## Krycí list ZBV

Název a evidenční číslo Stavby: <b>II/272 Lysá nad Labem, průtah - stavba</b>	Číslo SO/PS / / číslo Změny SO/PS: <b>124 / 1</b>	Číslo ZBV: <b>12</b>
Název stavebního objektu/provozního souboru (SO/PS): <b>Parkovací pruhy</b>

## Změnový list

Dílčí změna 1: Doplnění nového zálivu mezi ulicí Na Písku a ulicí Mánesova a úpravy dvou stávajících autobusových zálivů mezi ulicí Resslera a KU (Ke Vrutici) (Doklad č. 26)

## PROTOKOL č.: RO21- 8582

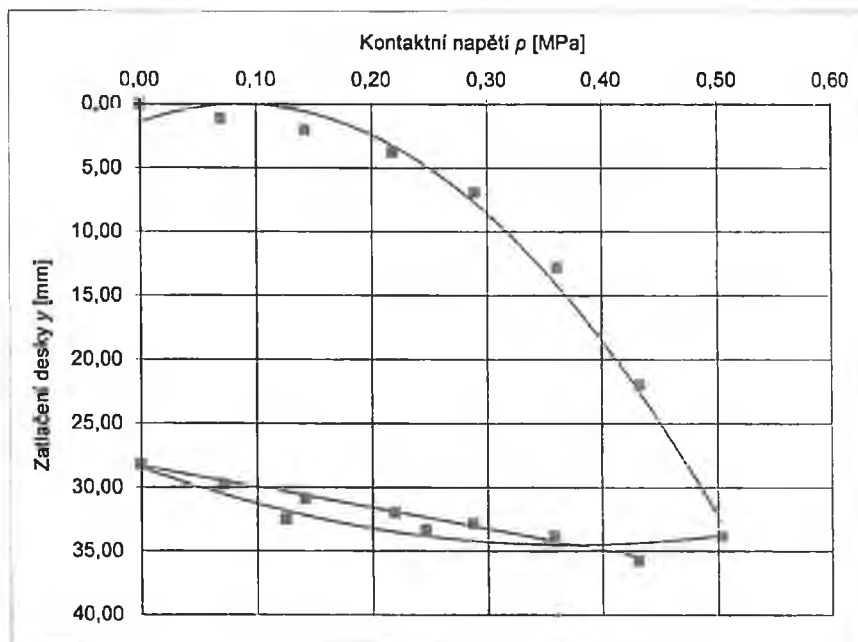
na základě našeho telefonátu Vám zasílám informace ohledně provedených SZZ v místech parkovacích stání. Provedli jsme odtěžení zeminy na úroveň zemní pláň v místech parkovacích stání v úseku od ulice Resslerova směrem ke konci úseku. Včera byly provedeny SZZ a DZZ s následujícími výsledky.

- 1) SZZ 13,8 MPa poměr 3,45
- 2) DZZ 19,4 MPa
- 3) SZZ 55 Mpa poměr 1,8

Dle PD má být provedena sanace aktivní zóny tl. 150 mm v případě, že nebude vycházet na pláni 45 MPa. S ohledem na výsledky zkoušek si troufám říct, že aby nám na pláni vyšlo min. 45 MPa, tak sanace tl. 150 mm je nedostačující.

Na základě Vašeho požadavku budou dnes odebrány vzorky zeminy a bude provedeno jejich zatřídění. Aby nemuseli být práce zastaveny, tak rekapituluji to, co jsme si řekli. Provedeme přetěžení namísto 150 mm, které jsou v PD o cca 500 mm. Výsledky zkoušek a zatřídění zeminy budou podkladem pro ZBV.

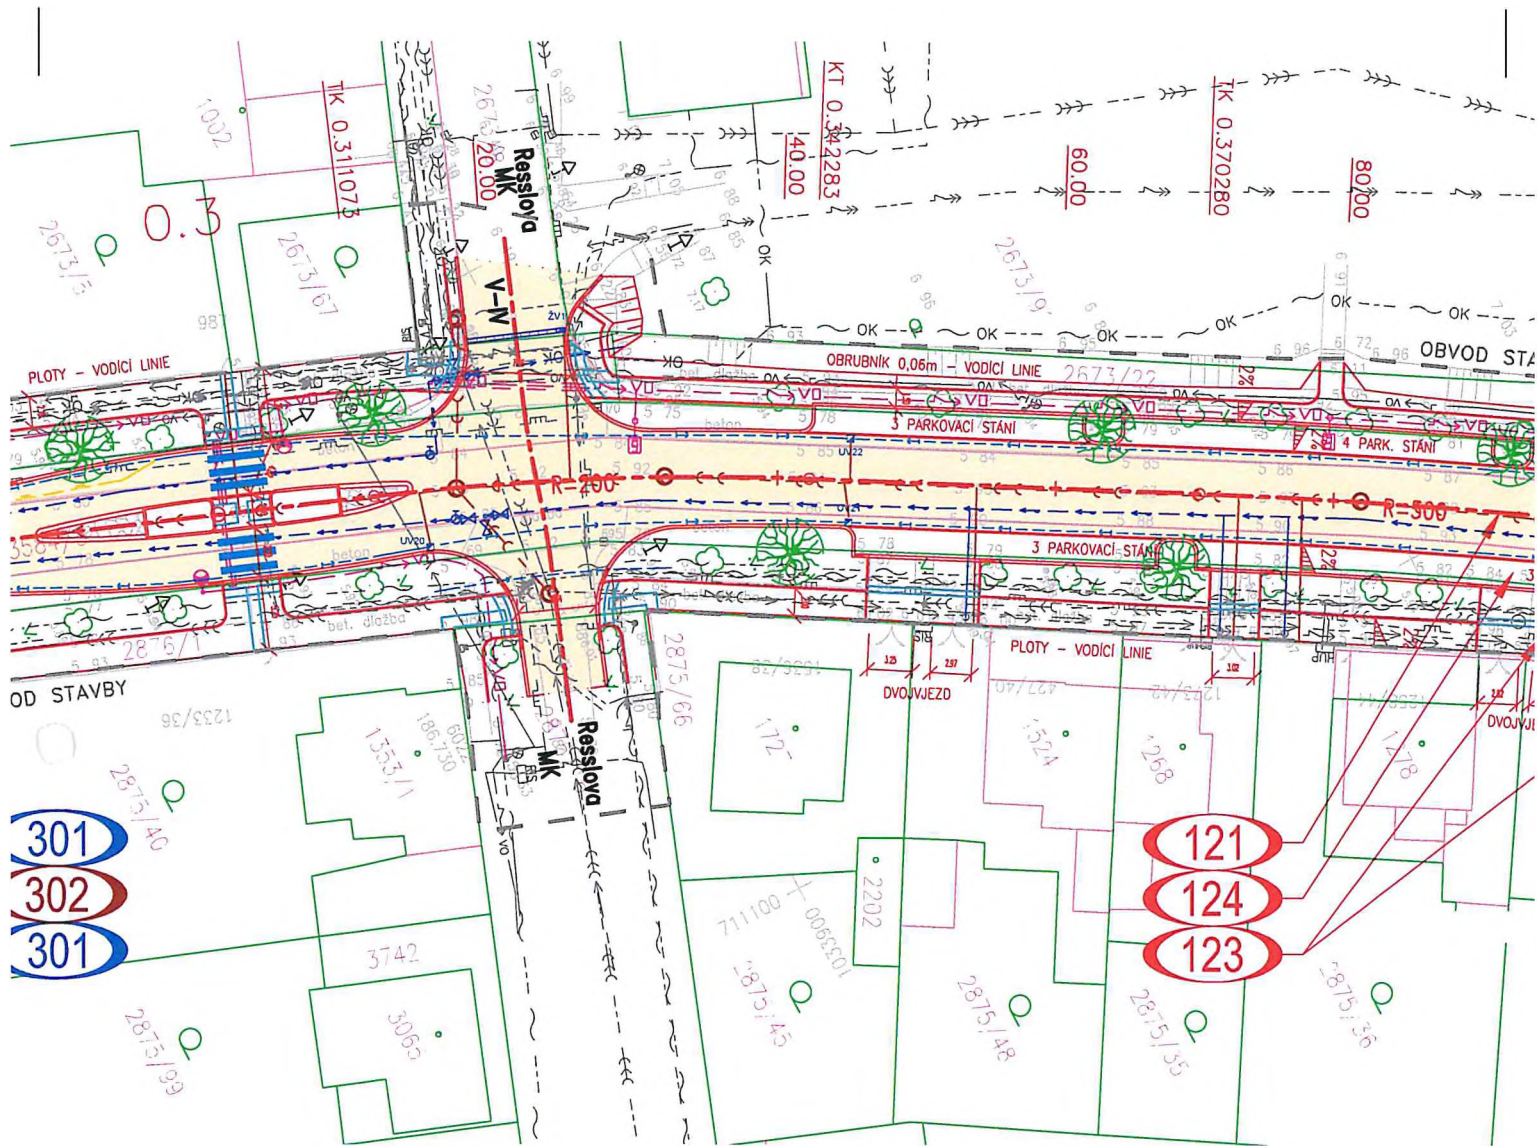
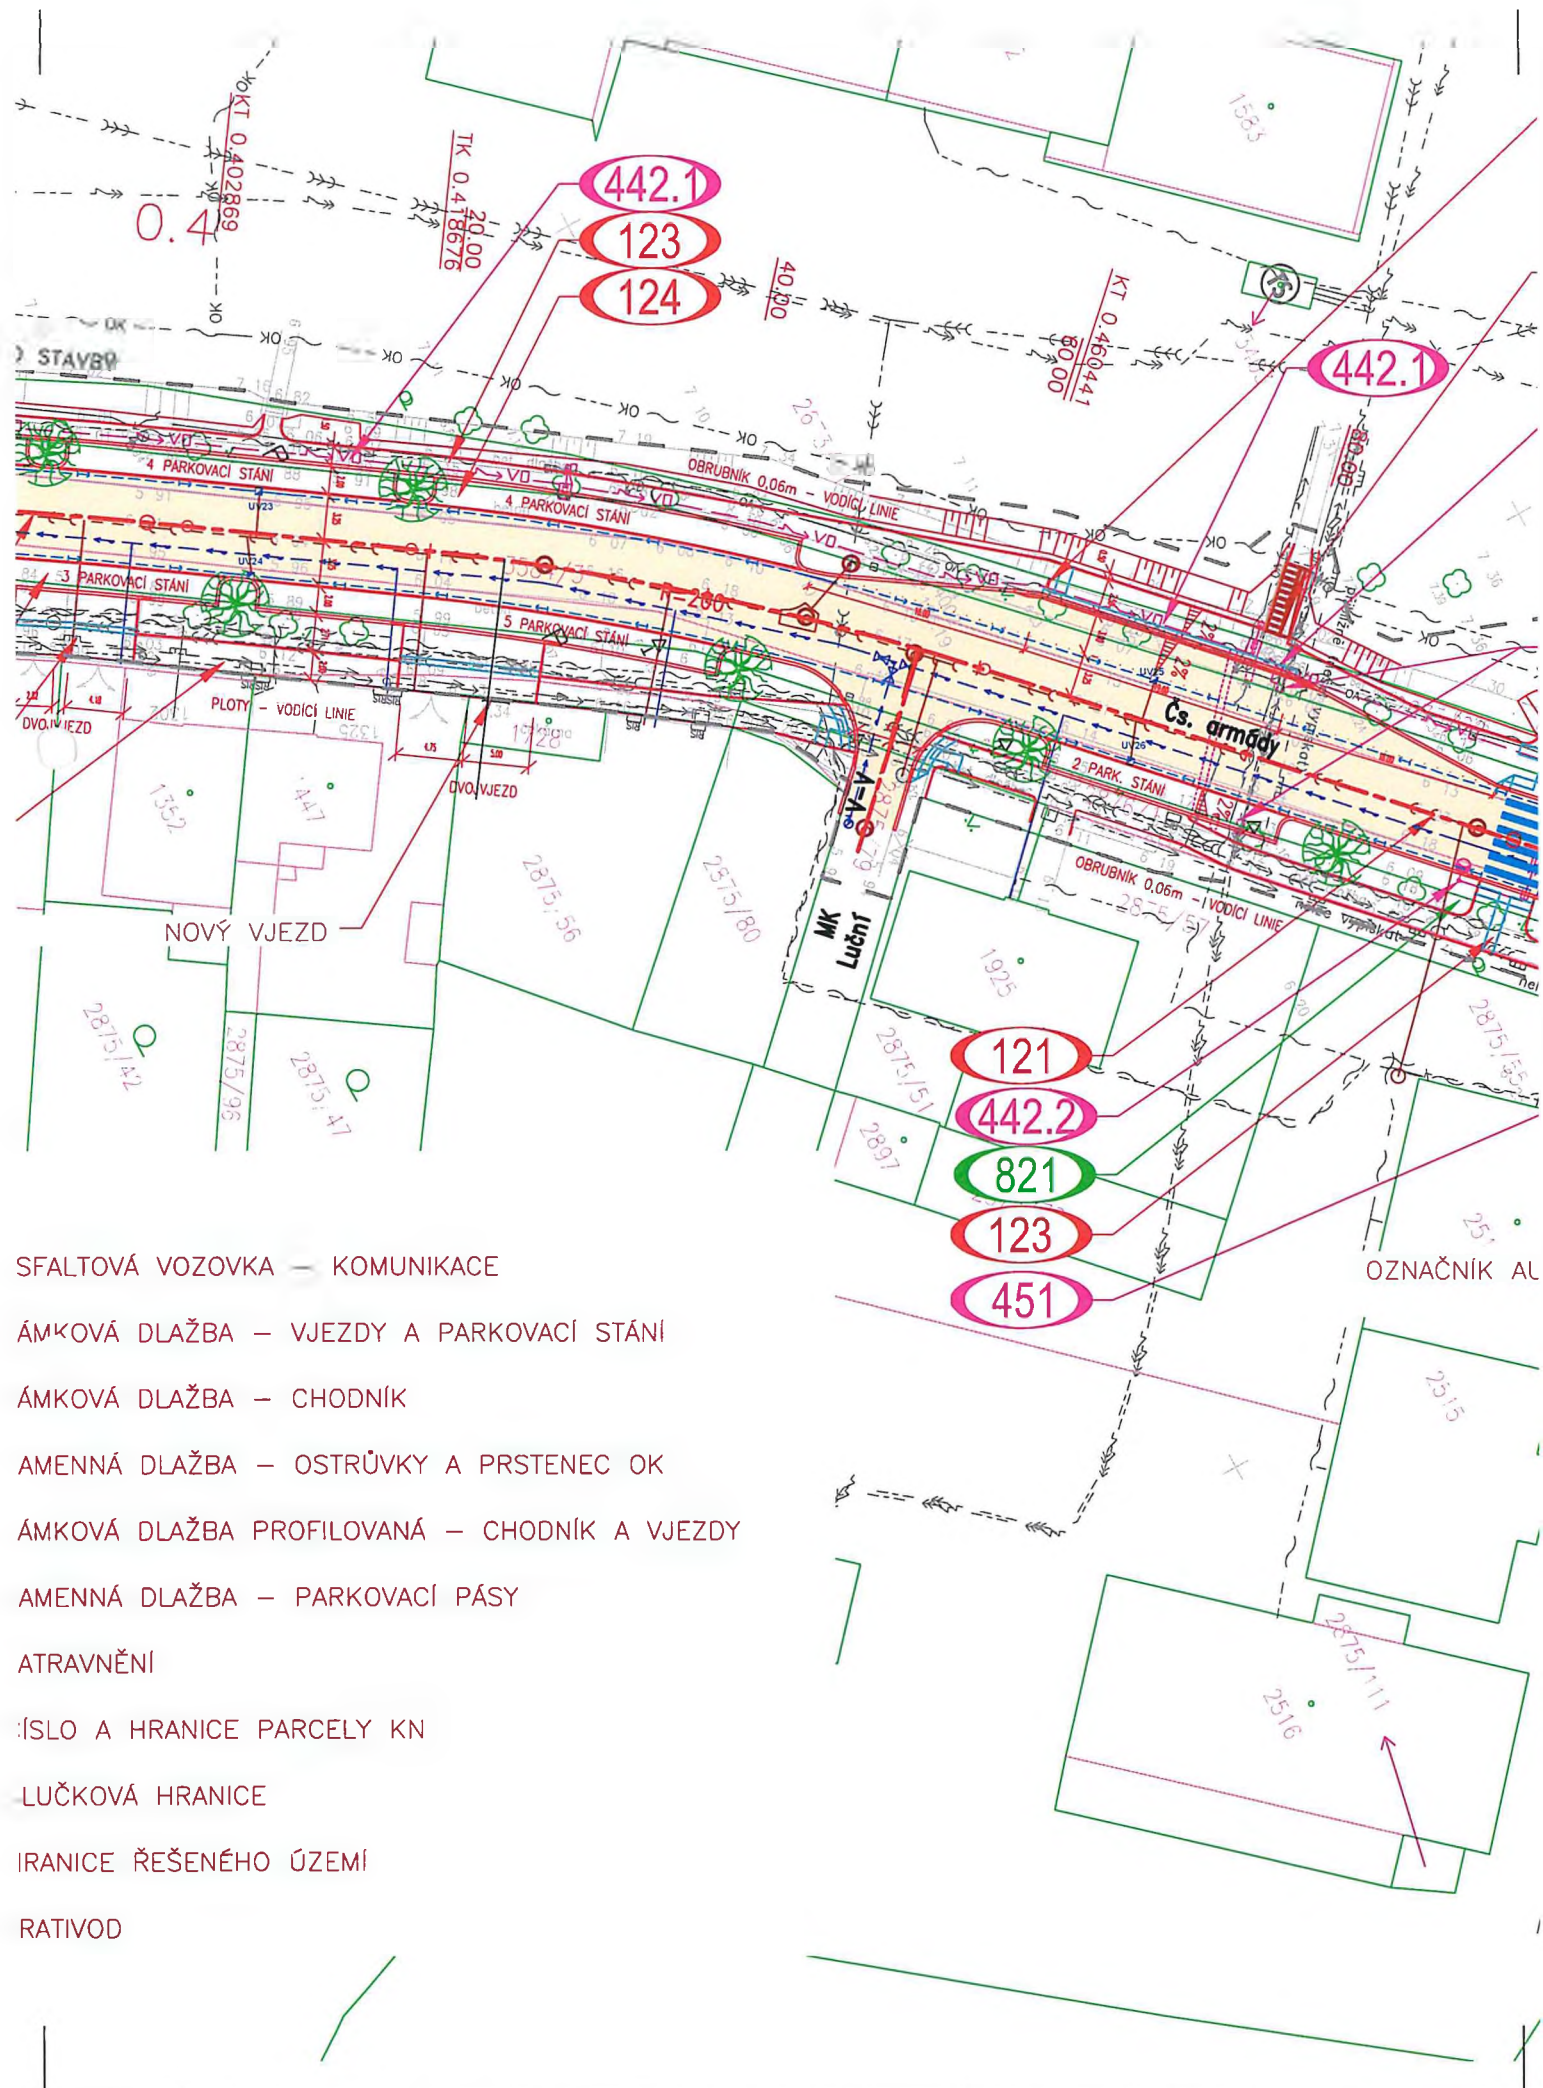
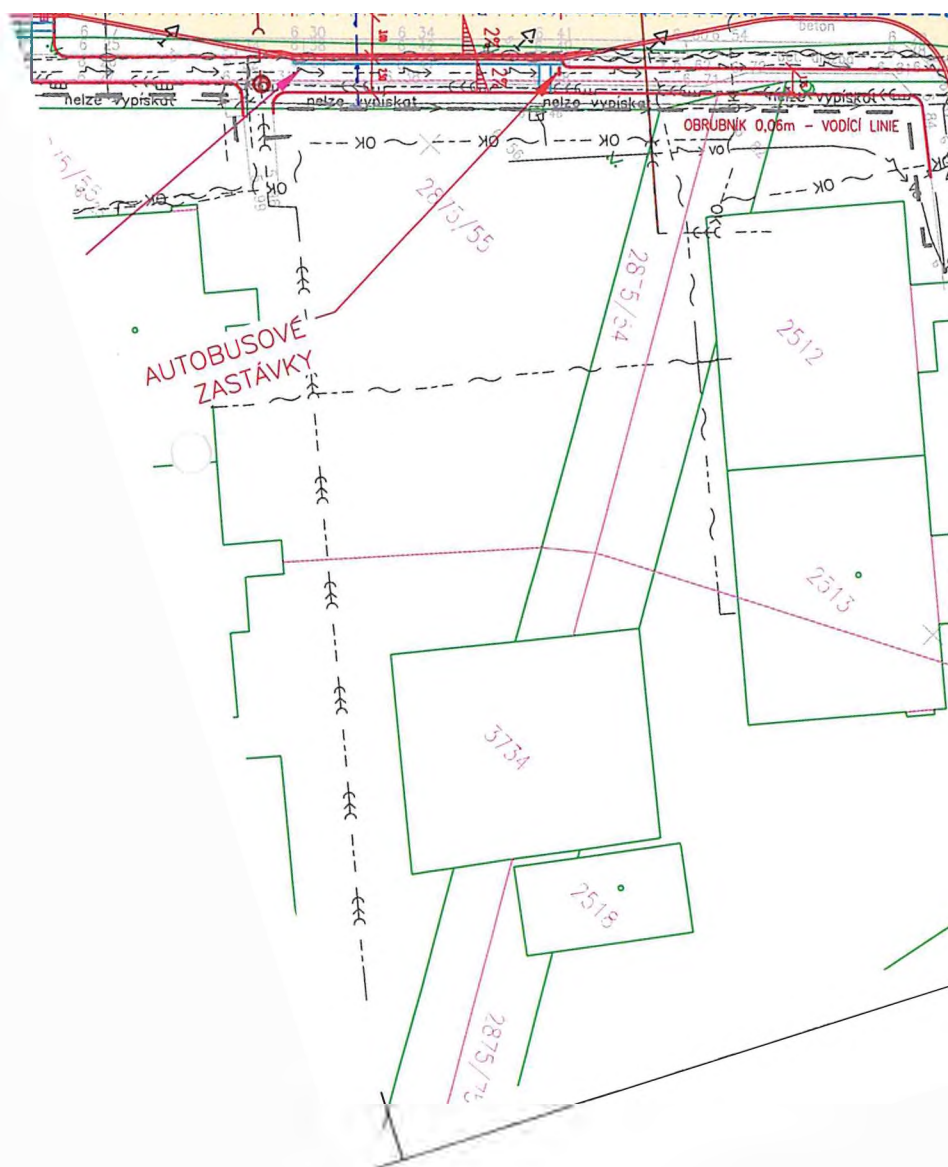
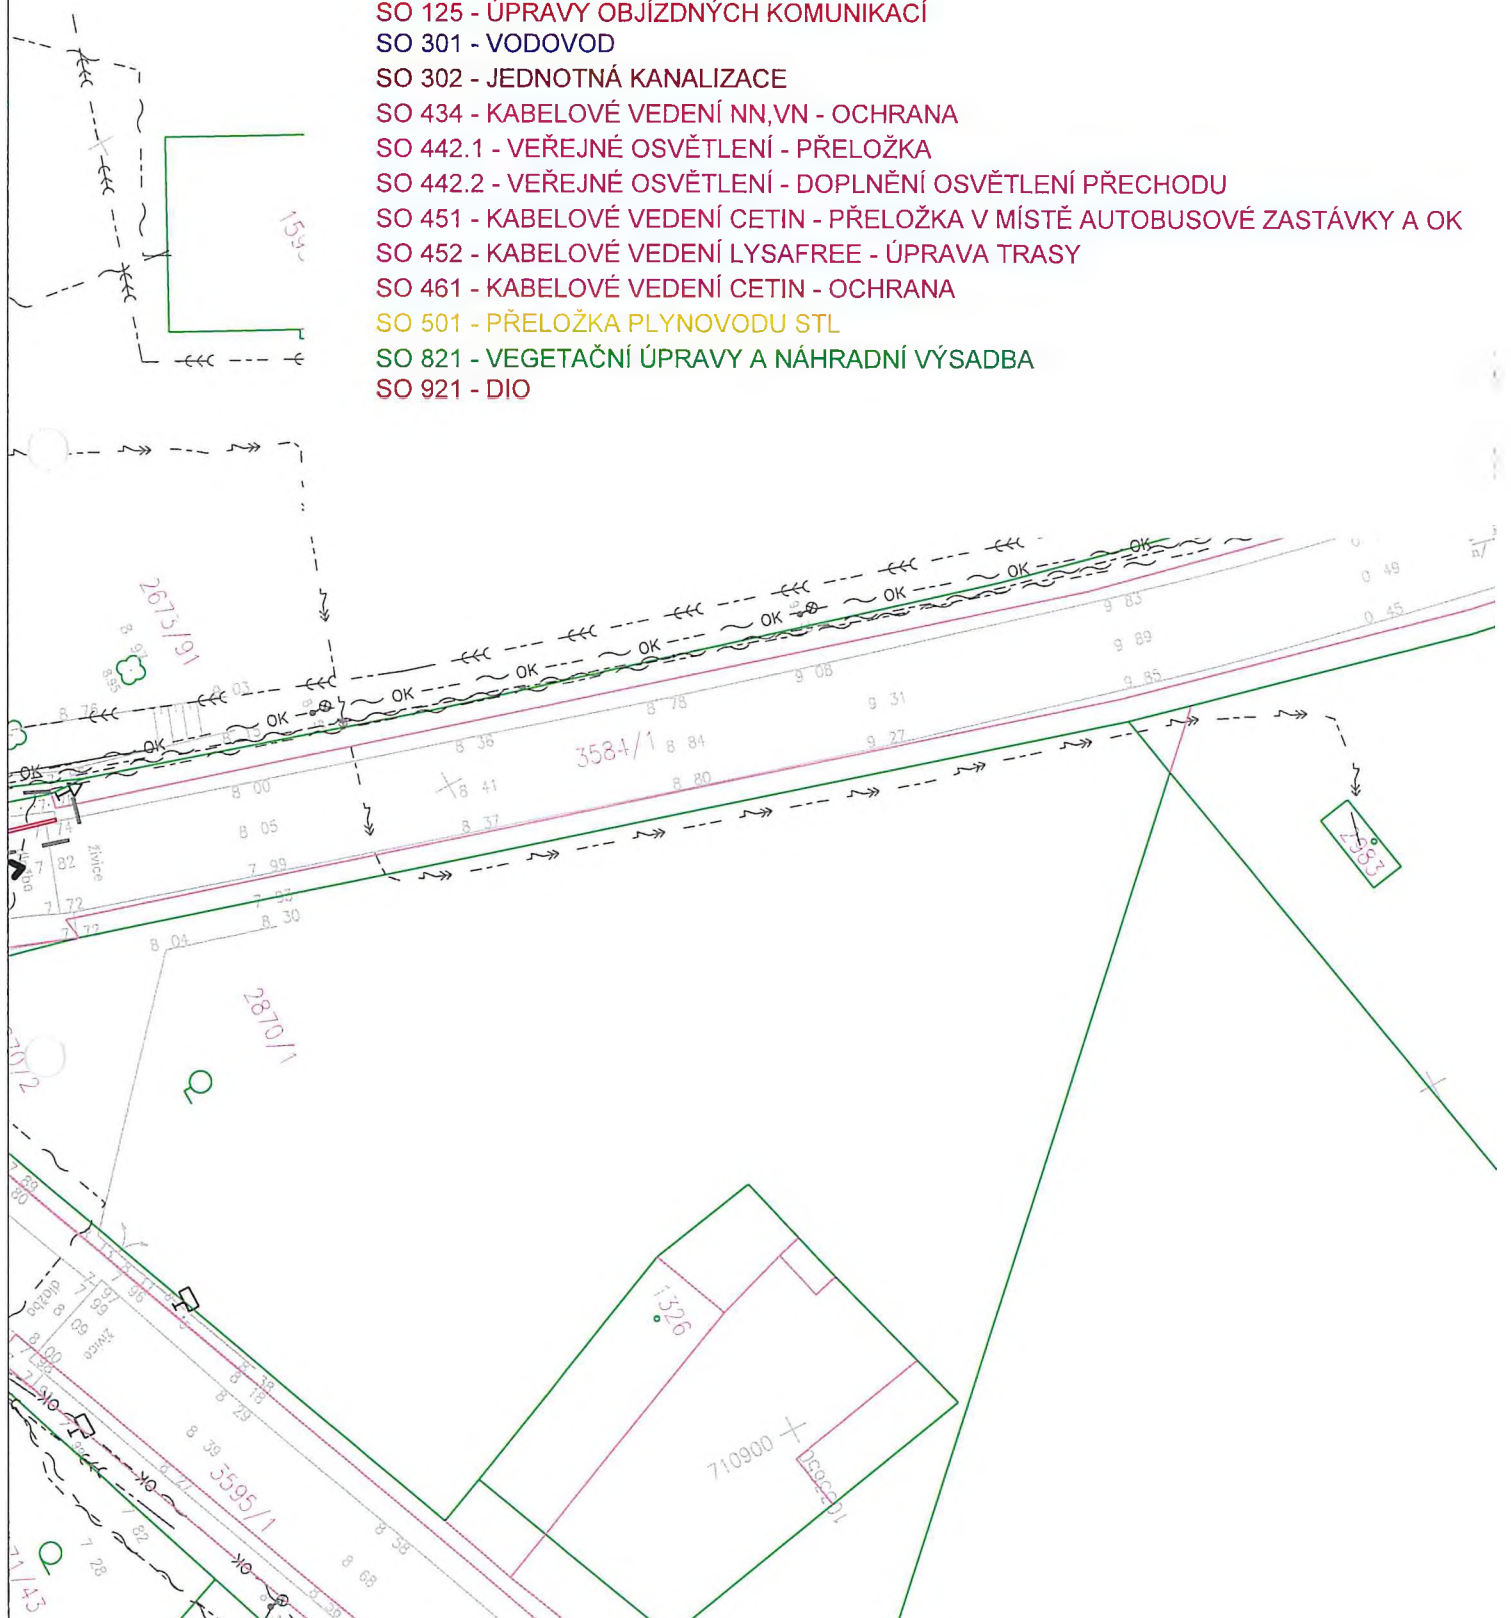
Změna vychází z požadavku Integrované dopravy Středočeského kraje PID a pokynu objednatele (Doklad č. 9, 10), na jejichž základě došlo k vypracování dodatečné projektové dokumentace RDS – změna A (projekční práce týkající se doplnění nového zálivu mezi ulicí Na Písku a ulicí Mánesova a úprav dvou stávajících autobusových zálivů mezi ulicí Resslera a KU (Ke Vrutici) byly předmětem ZBV č. 8), která řeší úpravu výměr v rámci SO 124.
